# 日野市立日野第六小学校 通学路の危険箇所図

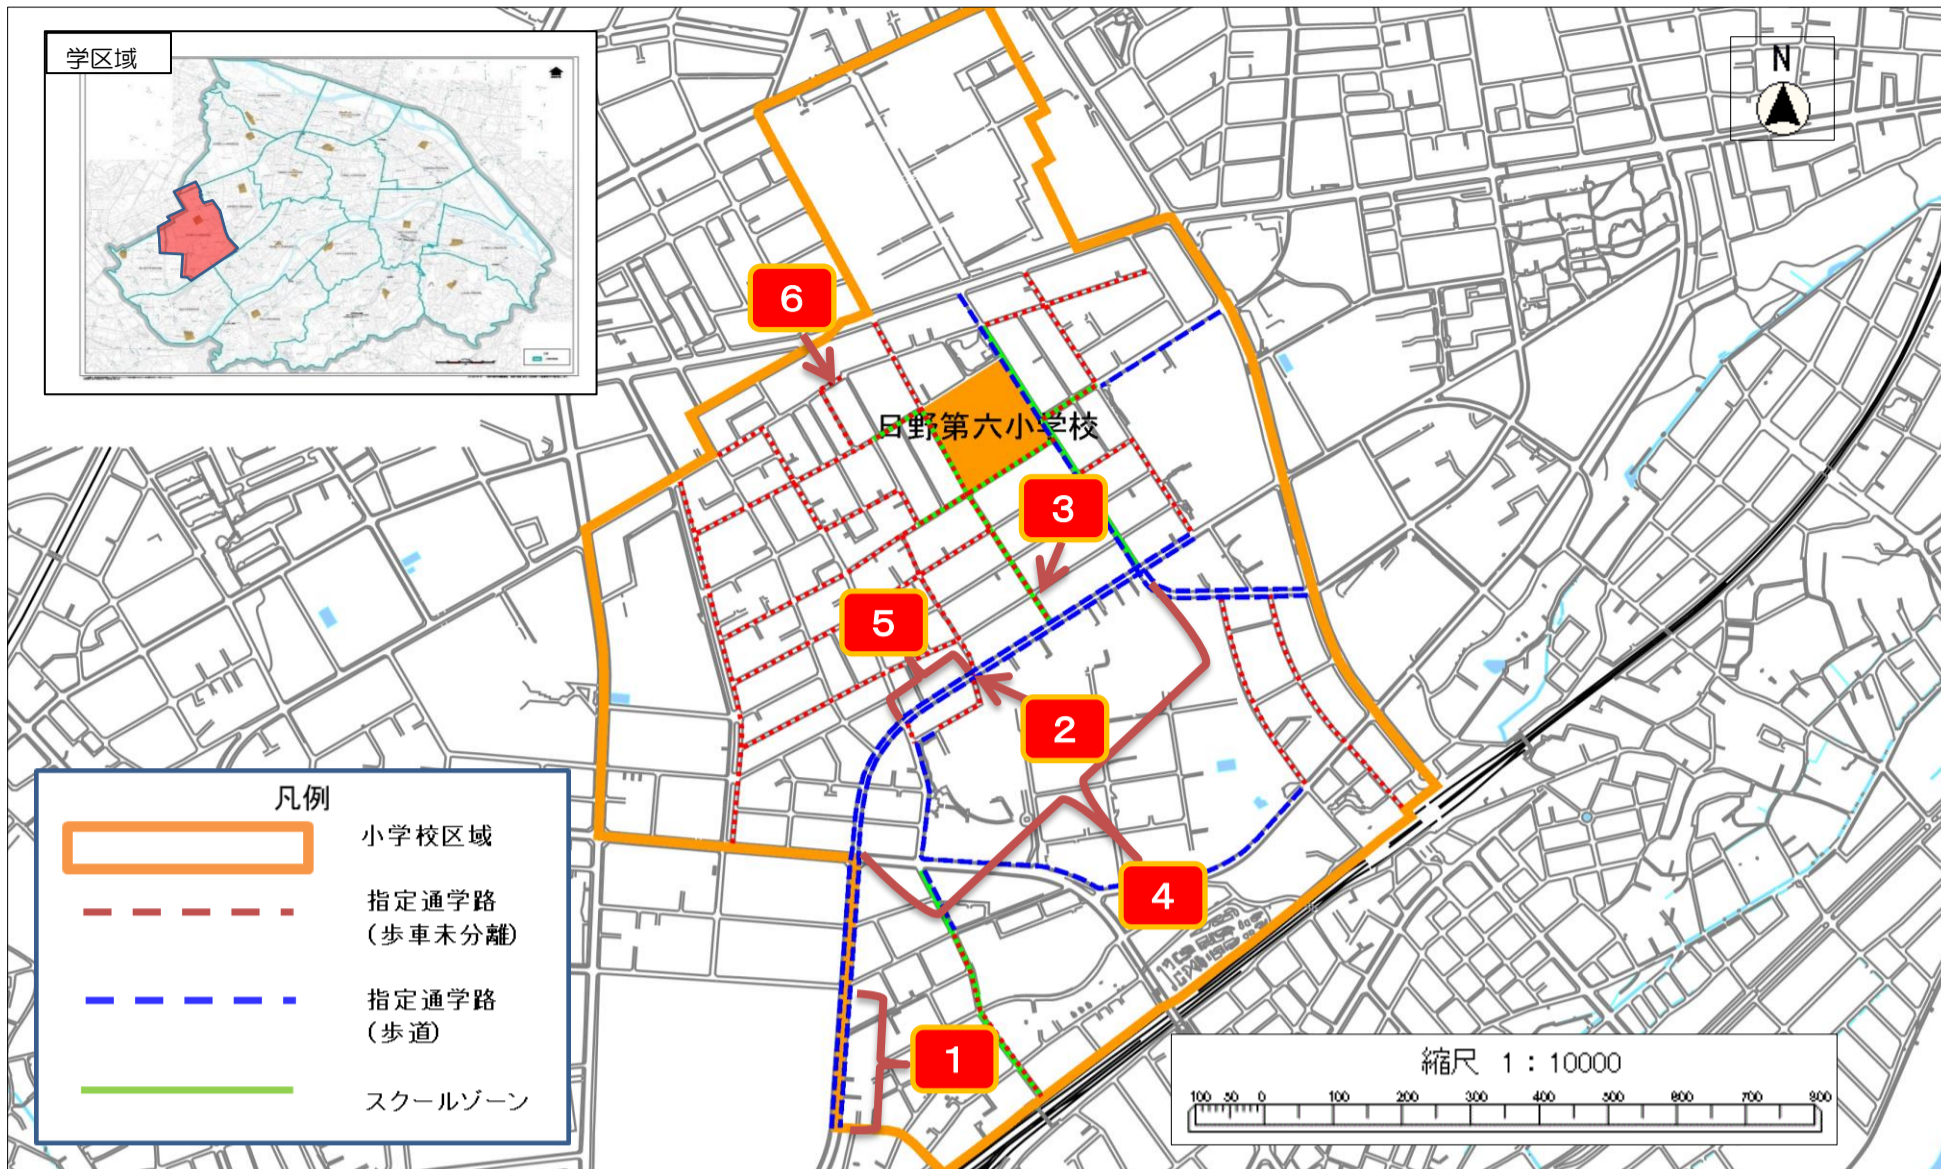
**【現状】**  
工事中で大きいトラックが行き来していた。

**【現状】**  
この道路はカーブで見通しが悪いにもかかわらず、カーブミラーがないため危険である。

**【現状】**  
・路側帯の白線が薄い。(消えている)  
・止まれの塗装が薄い。(消えている)  
・見通しの悪い交差点だが、ミラーがない。

**【現状】**  
歩道はあるが、全体的にガードレールがない。車通りも多いので、危険である。

**【現状】**  
歩道のクラック、へこみがあり歩行するのに危険。

**【対策メニュー】**  
学校から児童へ、歩道をしっかり歩くよう指導をお願いします。

**【対策メニュー】**  
「止まれ」を塗り直しました。

**【対策メニュー】**  
「止まれ」を塗り直しました。  
掠れている既設路側線の補修を検討します。

**【対策メニュー】**  
歩道に縁石があり、道路標識等もあるため対策の実施は見送りとします。

# 日野市立日野第六小学校 通学路の危険箇所図

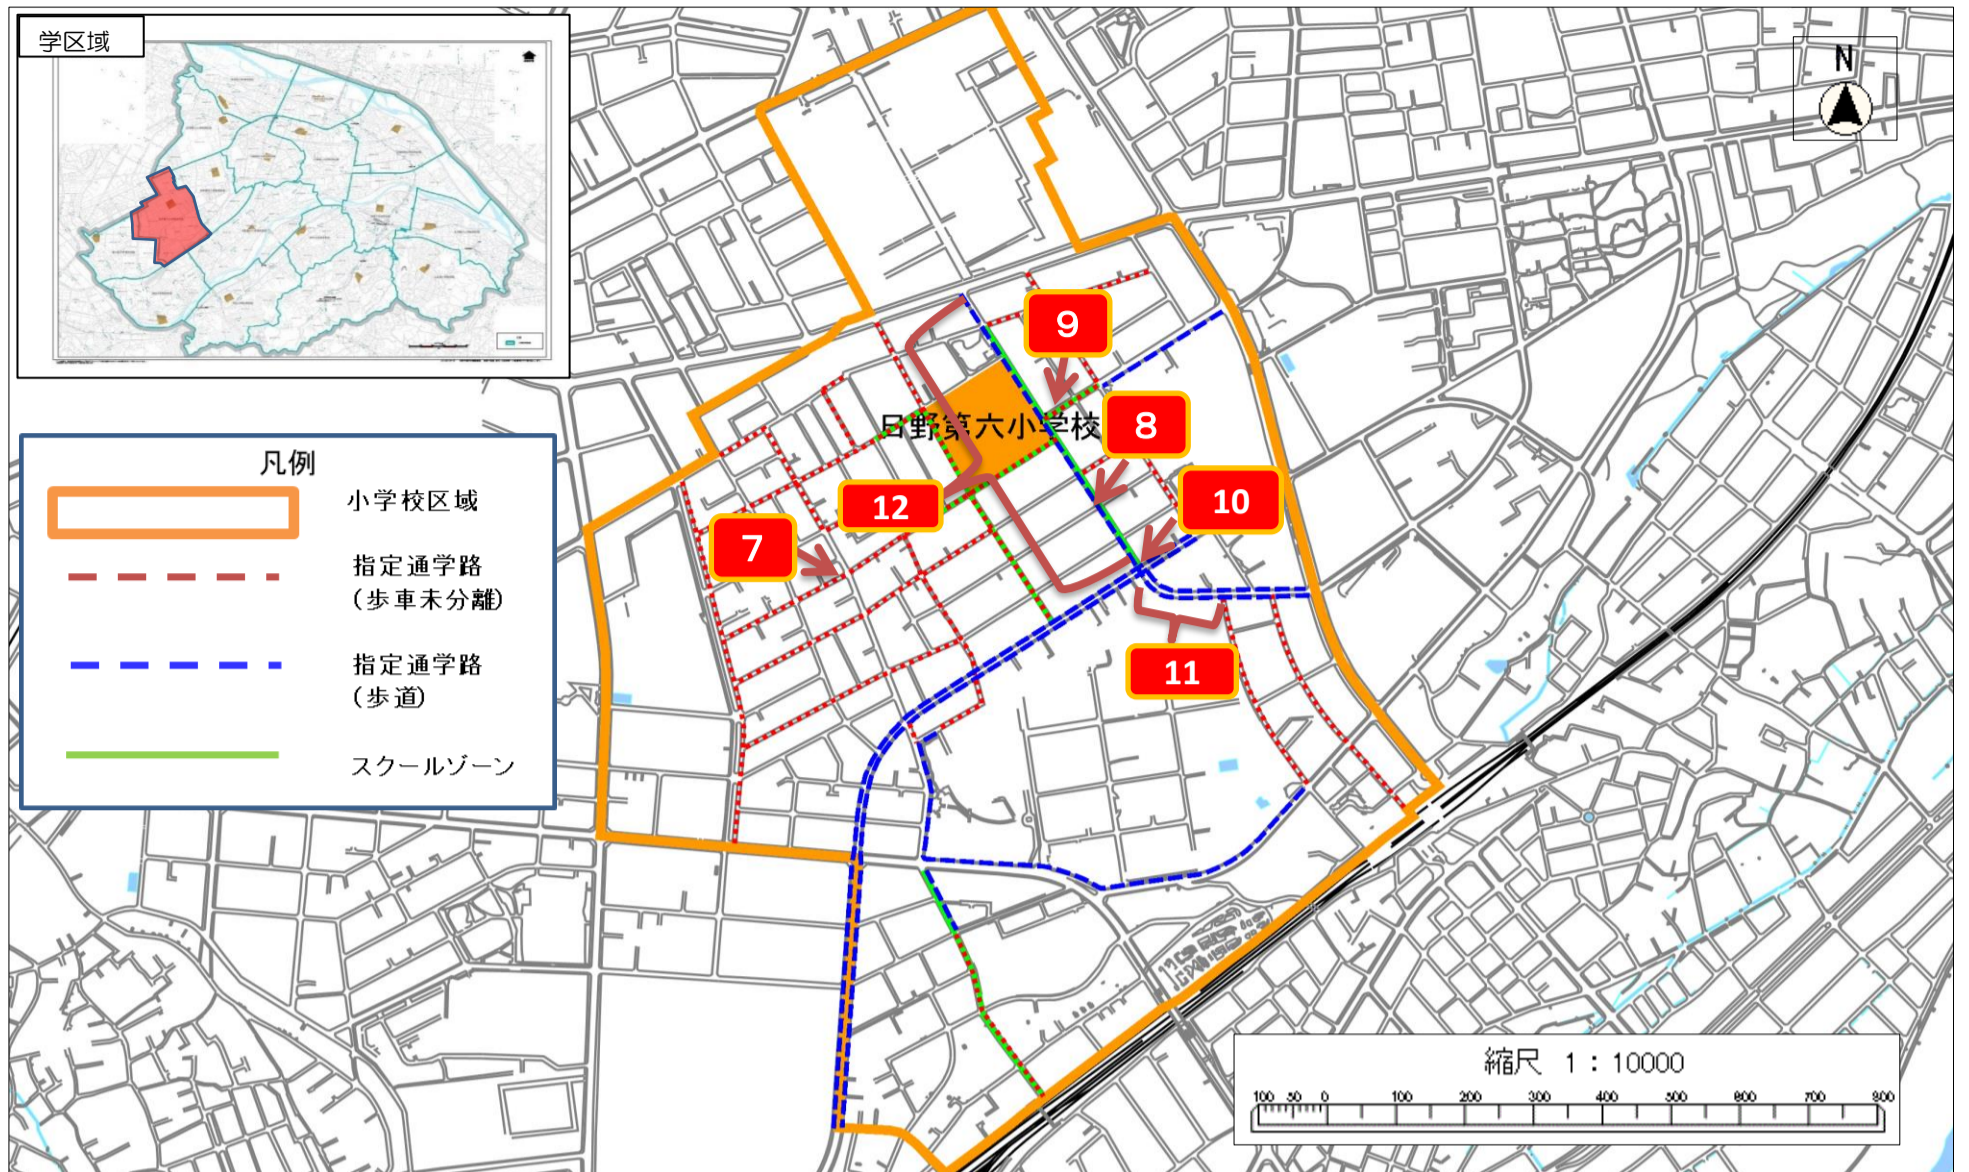
**【現状】**  
カーブで広さが狭くなるだけでなく、車がスピードを出したまま通過するため危険である。

**【現状】**  
横断歩道が片側しかなく多くの児童が一度に渡るため白線の内側に入れられないため危険である。しかも下校時には左側通行をしないと横断歩道を渡れないため危険である。

**【現状】**  
・カーブミラーがなく見通しが悪い。  
・路面標示「止まれ」がかすれていて見にくく危険である。

**【現状】**  
・路側線が消えている。  
・民家の木が歩行の邪魔になっている。

**【現状】**  
・横断歩道が歩道の延長にない為、直進して横断する歩行者が多く左折車と接触する危険がある。自転車も危険である。また雨が降ると大きな水たまりができ、狭い歩行範囲が更に狭くなる。  
・歩道の車止めガードが2本、破損している。

**【現状】**  
普段交通量が多いうえ、交差点手前がカーブで見通しが悪く、スピードを出したまま左折・直進する車があり危険。

**【現状】**  
この道路は抜け道にもなっており、交通量も多くスピードを出して走行する車が危険。歩道を識別する黄色いペイントがほとんどはがれている。

**【対策メニュー】**  
歩道のへこみを補修しました。

**【対策メニュー】**  
減速マークの設置を検討します。植栽の所有者に剪定を依頼します。

**【対策メニュー】**  
掠れている既設の路側線、カラー舗装、減速マークの補修を検討します。

**【対策メニュー】**  
・掠れている既設の交差点マーク、減速マークの補修を検討します。「止まれ」の塗り直しを実施しました。

**【対策メニュー】**  
掠れている既設路側線の補修を検討します。

**【対策メニュー】**  
・水溜まりの解消を検討します。  
・ボラードの補修を検討します。

**【対策メニュー】**  
減速マークの設置を検討します。路面標示◇マークを塗り直しました。

**【対策メニュー】**  
黄色いペイントは歩車分離識別のためのペイントではありません。学校での通学安全指導をお願いします。
